<p>Mission d'AMO RTM / PROGEO Environnement pour PLUi GAM.</p> <p>Mission 1 : réalisation des cartes d'aléas.</p> <p>Dossier d'Enquête Publique du PLUi - Contributions des habitants</p>
<p>Communes de</p> <ul style="list-style-type: none"> - Champagnier - Le Gua - Quaix - Saint Paul de Varcès - Saint Georges de Commiers - Venon - St Pierre de Mésage - Vaulnaveys-le-Haut 	<p>Réponse de l'AMO sur les questions relevant des risques naturels, pour la prise en compte dans le dossier d'approbation du PLUi</p> <p>Analyse de contributions.</p>	
<p>Avis rédigé dans le cadre de la mission d'Assistance à Maîtrise d'Ouvrage de Grenoble Alpes Métropole, à la demande de la Mission Risques.</p>		
<p>Date de visite et validation terrain : sans objet</p> <p>Date de rédaction : 19/07/2019</p> <p>Date de diffusion : 19/07/2019</p>	<p>Version de document : 1b</p>

<p>Version de carte des aléas prise en compte : v3 avril 2018</p>
<p>Version du rapport de la carte des aléas pris en compte : v3 – avril 2018</p>

Position exacte du bâtiment

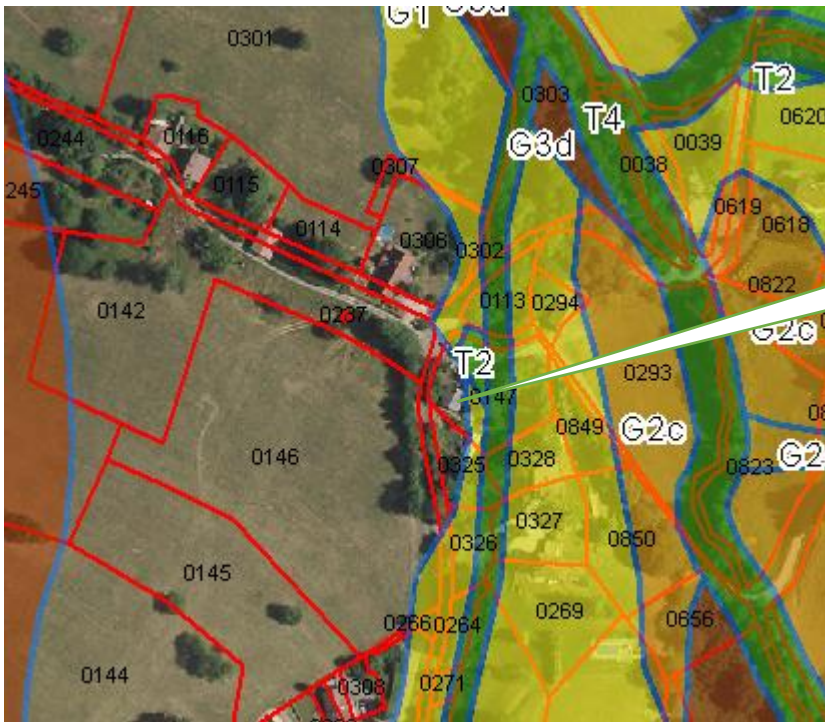
Note 1 du 17 avril 2019 Parcelles F333 = garage BT2 éliminé par travaux Metro en 2018

Note 1 : parcelle F333. Il s'agit de la parcelle 147 d'après le cadastre unifié de la Metro. Le faible débordement est expliqué dans le rapport de la carte des aléas : l'obstruction par des branchages et matériaux et toujours possible, même avec une buse de 700mm. Le phénomène pris en compte est centennal, et ne correspond pas aux phénomènes courants, qui causaient des problèmes avec une buse sous-dimensionnée de 300mm.

Après analyse de l'orthophotographie IGN de 2015 et du MNT Lidar de 2018, il s'avère que le cadastre (parcelles et bâti) est globalement faux sur le secteur du Charpen : les bâtiments cadastrés sont en décalage de 8 à 12m. L'habitation qui apparaît inondable en zone d'aléa T2 est en fait hors aléa.

Au regard de l’état des connaissances à ce jour, aucune modification des aléas n’est à apporter à la carte du PLUi pour les points soulevés dans les notes 1 et 4.

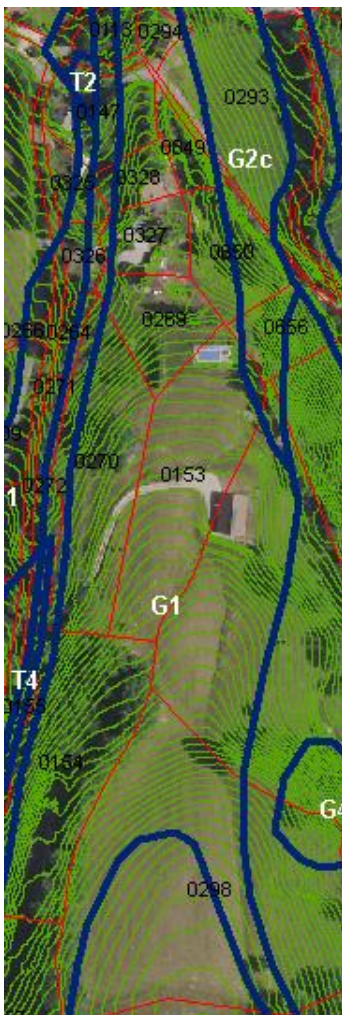
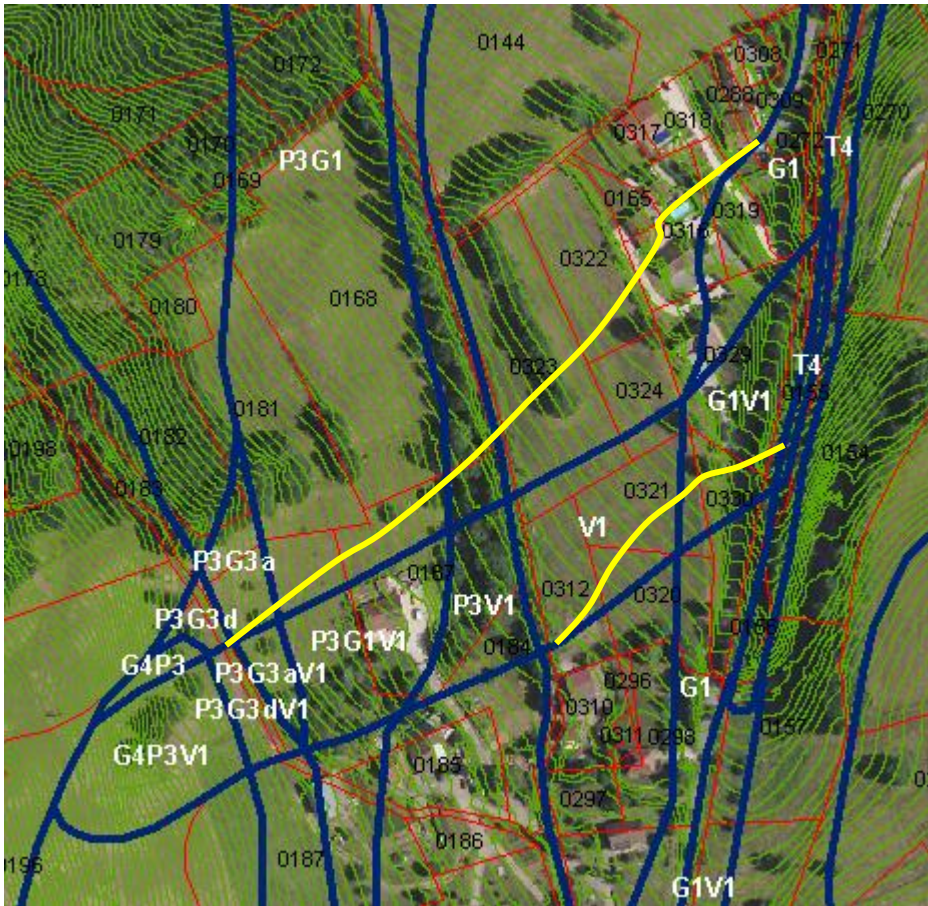
Note 2 du 1 avril 2019 Parcelles F321 et 330 = pas de justification objective de la qualification BV2.

Note 2 : parcelles F321 et 330. L'aléa de ruissellement V1 est lié à la présence de sources et zones humides plus en amont. Il a été cartographié une bande assez large car la topographie dont nous disposons avec le bureau d'étude en 2017 ne permettait pas de bien localiser les écoulements.

Si l'aléa de ruissellement est donc maintenu, il pourrait être requalifié **en aléa très faible V1a**, au vu des faibles lames d'eau attendues (10 cm tout au plus). Grâce à la topographie du Lidar acquis par la commune fin 2018, la limite de l'aléa V1a pourrait être ajustée (voir carte ci-après)

Pour le ruissellement V1 de la note 2, il est proposé un reclassement en aléa très faible V1a, et un ajustement plus au nord des limites de la zone de ruissellement.

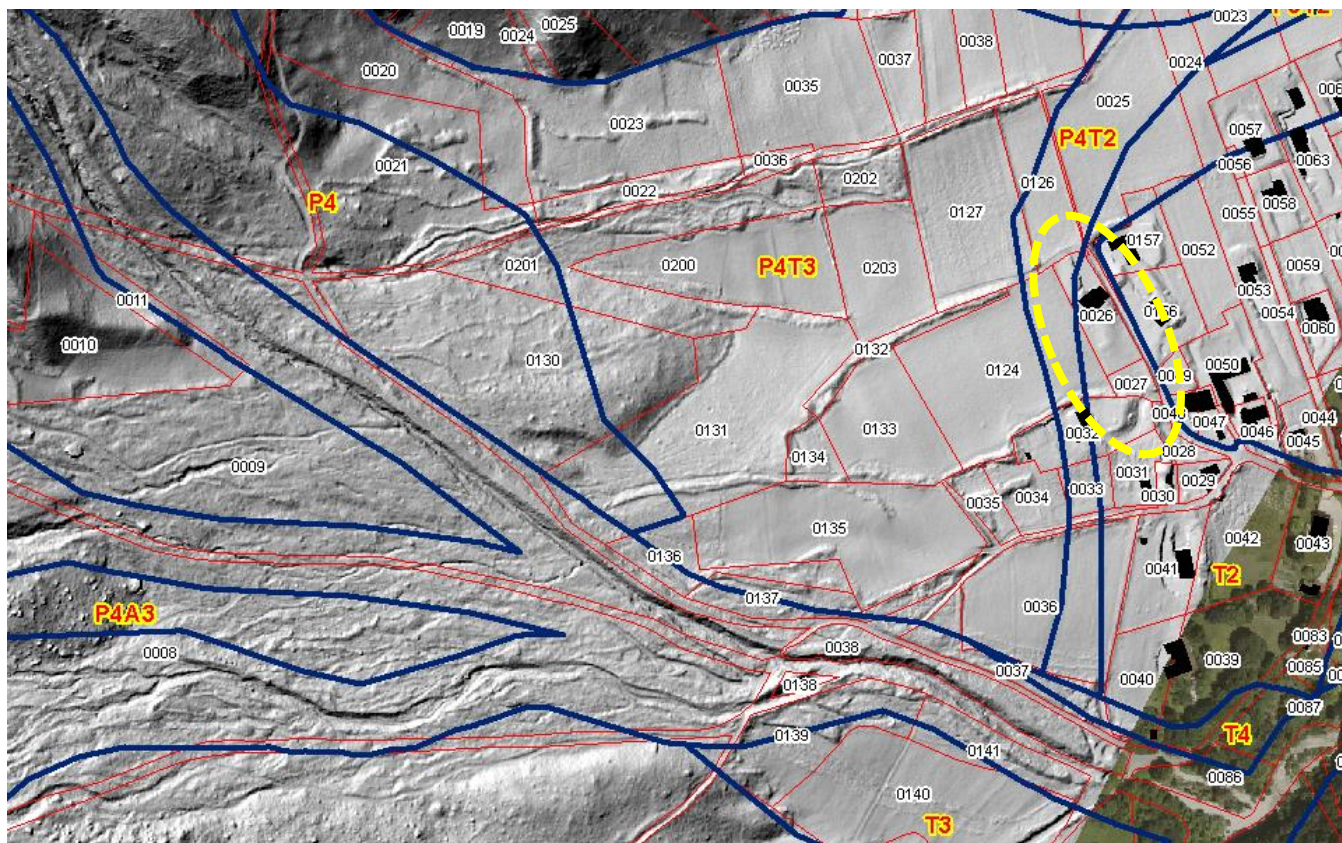
Objet : Parcelle section AK 47/48/49/50 lieudit Mas de l'Encluse Je ne comprends pas pourquoi ma parcelle n°50 se trouve sur une zone d'aléas fort et faible (voir image jointe, ma parcelle est entourée en blanc avec la délimitation en orange des deux aléas différent? D'autre part cette parcelle qui est contiguë à d'autres, qui sont dans la même exposition et secteur, voir plus haut dans le coteau, soit en aléas moyen, faible ou en zone blanche et aussi en zones d'autorisation.

La zone d'aléa fort P3 correspond à la zone d'atteinte maximum par des blocs de gros volumes (>5m³) s'ébouyant depuis les corniches rocheuses du Pré du Four (calcaires Urganien). La méthodologie de qualification des aléas est basée pour les chutes de blocs sur l'historique de l'activité de chute de blocs mais également sur la méthode MEZAP. Cette méthode de calcul définit une zone de départ des rochers et à travers des calculs spécifiques définit des zones probables d'arrivée desdits rochers. Elle permet également de définir le volume de ces derniers. C'est au regard de cette méthodologie que les bureaux d'études ont tracé les différents niveaux d'aléas. La commune de Saint-Paul-de-Varcès a par ailleurs fait l'objet d'une précision de la méthodologie dans le cadre d'une mission spécifique de l'IRSTEA, aussi, dans la version approuvée, certaines corrections seront apportées à la carte des aléas et à sa traduction sur le plan B1 des risques naturels. A noter cependant que peu d'évolution sont attendues dans le secteur du Sorbier.

L'aléa fort T4 correspond au lit mineur du torrent de Charbonnier, augmenté d'une marge de recul en cas d'érosion des berges lors d'un phénomène hydraulique de référence centennale.

L'aléa faible T1 correspond aux probables débordements et divagations du torrent de Charbonnier en rive gauche lors d'un phénomène hydraulique de référence centennale.

Au regard de l'état des connaissances à ce jour, aucune modification des aléas n'est à apporter à la carte du PLUi.

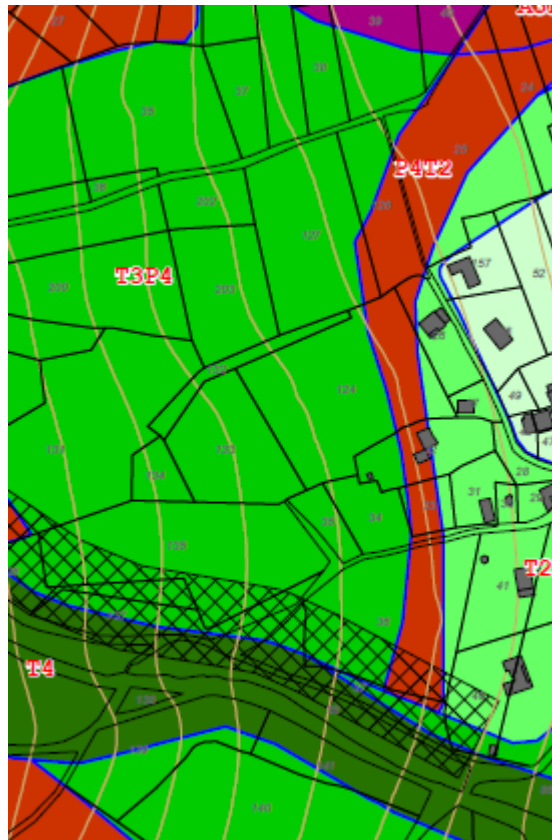
Objet : « Constate que des parcelles sont classées en T2 (crue des torrents et rivières torrentielles). Le moindre cours d'eau (sans eau) étant à plus de 500m, je ne comprends pas ce classement ».

Comme indiqué dans la note de présentation de la carte des aléas 2018, la digue rive gauche qui permet de contenir les écoulements torrentiels (de type lave boueuse) provenant des différents torrents prenant naissance dans les dérochers des Orgeasses et Barlatier, n'est pas prise en compte pour la qualification des aléas (cf. doctrine nationale) : les lits torrentiels actuels sont matérialisés en aléas très fort T4, mais le vaste cône de déjection des Mallets/le Mont peut toujours accueillir des débordements. Même en prenant en compte la digue, la crue d'orage de 2009 a montré que la lave pouvait atteindre le sommet de l'ouvrage. Or, cette lave, certes peu fréquente, n'était pas exceptionnelle, et il n'y avait pas de facteur aggravant, notamment un éboulement dans le bassin versant, qui reste le phénomène à surveiller pour le déclenchement des laves torrentielles dommageables (cf. événements des années 80). L'aléa T3 identifie les parcelles les plus proches des zones de débordements. Le dépôt des laves y est très probable. L'aléa T2 identifie des dépôts moins probables compte-tenu de l'éloignement des débordements et de certains facteurs topographiques favorables. C'est le cas pour les parcelles 26 et 27 : le cône de déjection forme une légère étrave au-dessus, renvoyant plutôt les laves vers le nord ou vers le sud. L'aléa faible T1 prend en compte le rôle de l'étrave, mais également des aménagements anthropiques (voiries, terrassements) qui vont forcer les écoulements à s'étaler.

On notera que la carte de 2018 ne diffère pas de la carte de 2009 : l'emprise et le niveau d'aléa sont identiques.

Au regard de l'état des connaissances à ce jour, aucune modification des aléas n'est à apporter à la carte du PLUi.

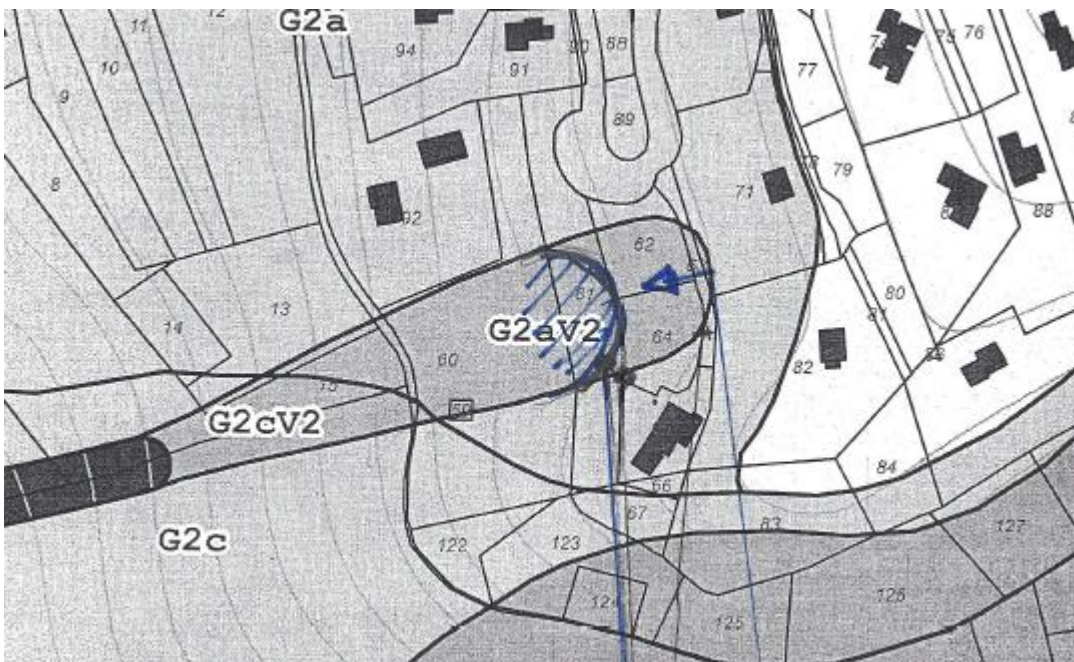
Objet : demande un réalignement de la limite de risques naturels par rapport à la réalité du terrain.

Les parcelles concernées sont classées en aléa faible de glissement de terrain G1. Le classement n'est pas remis en cause mais les limites sont jugées mal positionnées sur le pied de versant. La méthodologie usuelle de délimitation des enveloppes d'aléas ne doit pas tenir compte de la topographie exacte mais doit prendre en compte la dynamique du phénomène considéré : ainsi, pour les glissements de terrain, il faut systématiquement prendre une marge de recul en amont (zone de départ des glissements et des coulées) et en aval (zone d'arrivée et d'étalement des coulées). Ce périmètre de sécurité est inclus dans la zone d'aléa cartographiée. Pour un aléa faible G1, la marge de sécurité en pied de versant est en général peu étendue puisque le phénomène attendu est de faible intensité (volume, extension). Aussi les 5m constatés sont-ils tout à fait justifiés dans le cas présent, comme dans le cas général.

Au regard de l'état des connaissances à ce jour, aucune modification des aléas n'est à apporter à la carte du PLUi.

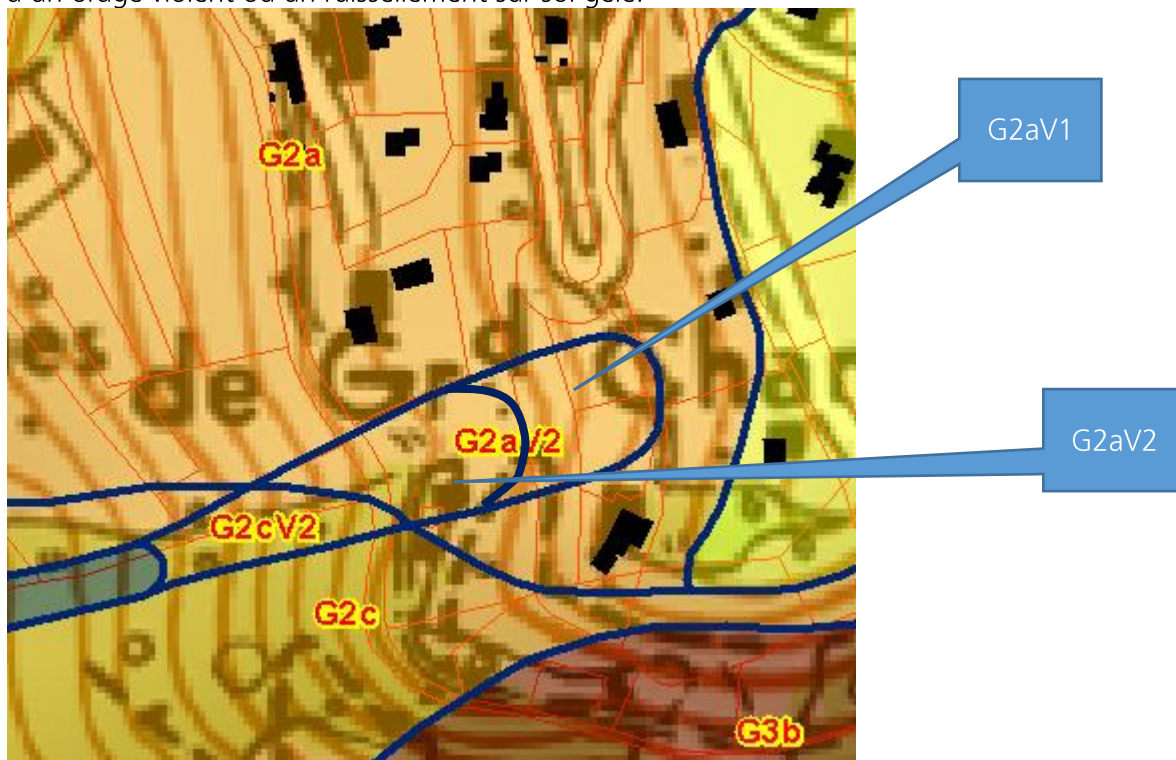
Objet : Contestation aléa G2 et aléa V2. Parcelles 62 et 64

Les parcelles concernées sont classées en aléa moyen de de glissement de terrain G2, et moyen de ruissellement V2.

1/ La zone de ruissellement pourrait être requalifiée en V1 sur les parcelles : il s'agit de la zone amont d'initiation des écoulements et les hauteurs d'eau comme les vitesses seront peu importantes. Il n'en demeure pas moins que ces deux parcelles sont localisées dans un vallon peu marqué qui concentre depuis l'amont des écoulements diffus. Pour rappel, le phénomène de référence considéré est un ruissellement lié à un orage violent ou un ruissellement sur sol gelé.

2/ La qualification en aléa moyen G2a de glissement de terrain est parfaitement adaptée au contexte de ce versant. Cet aléa couvre d'ailleurs une grande partie des versants déjà urbanisés de la commune. Il ne s'agit pas d'un aléa majeur : à la différence de l'aléa faible G1 pour lequel seule une action anthropique mal maîtrisée peut amener des désordres, l'aléa moyen considère un phénomène potentiel (aucun mouvement déclaré ni phénomène historique connu) de type fluage lent sur quelques mètres d'épaisseur ou de petite coulée boues superficielles. La pente, les placages morainiques hétérogènes, les argiles issues des colluvions des marnes et la présence d'un vallon (avec circulation d'eau probable à faible profondeur) justifient le classement en aléa moyen G2a.

Au regard de l'état des connaissances à ce jour, aucune modification de l'aléa de glissement de terrain G2a n'est à apporter à la carte du PLUi.

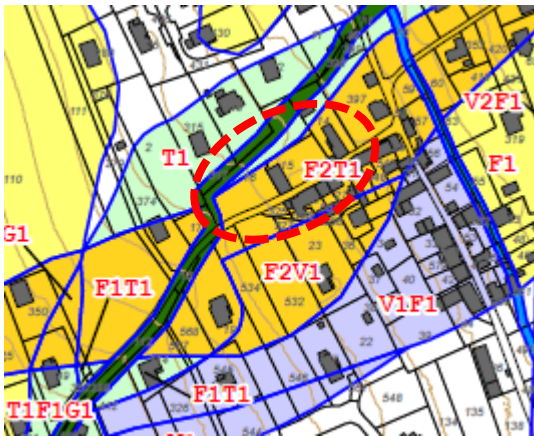
Objet : Classement de la zone d'interdiction. Contestation du classement en aléa G2.

1/ le décrochage curieux constaté sur la carte de constructibilité du PLUi provient de la qualification de l'aléa moyen G2 : zone bleue constructible au titre des risques lorsque secteur urbanisé (zone « A » : en trame de pointillés noirs sur la carte ci-avant), zone rouge inconstructible au titre des risques lorsque zone naturelle et agricole (zone « B »).

La distinction entre G2c et G1 s'explique par la présence plus importante de terrains de mauvaise qualité géotechnique à la Faurie. Une pente plus forte mais avec le substratum sub-affleurant pourra être classée plus favorablement : G1 dans le cas présent. Notons aussi la présence de sources au pied de la parcelle 20, élément défavorable pour la bonne stabilité des terrains.

Au regard de l'état des connaissances à ce jour, aucune modification des aléas n'est à apporter à la carte du PLUi.

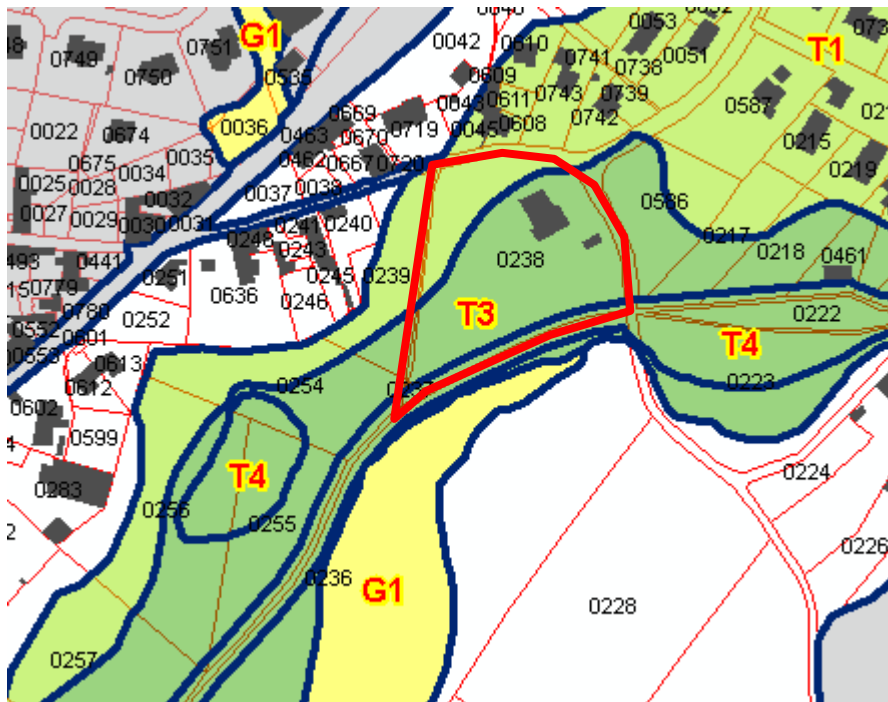
Objet : désaccord pour la zone T3 sur la gorge

Se reporter à l'analyse de la contribution @1527 : avis AMO du 21/06/2019.
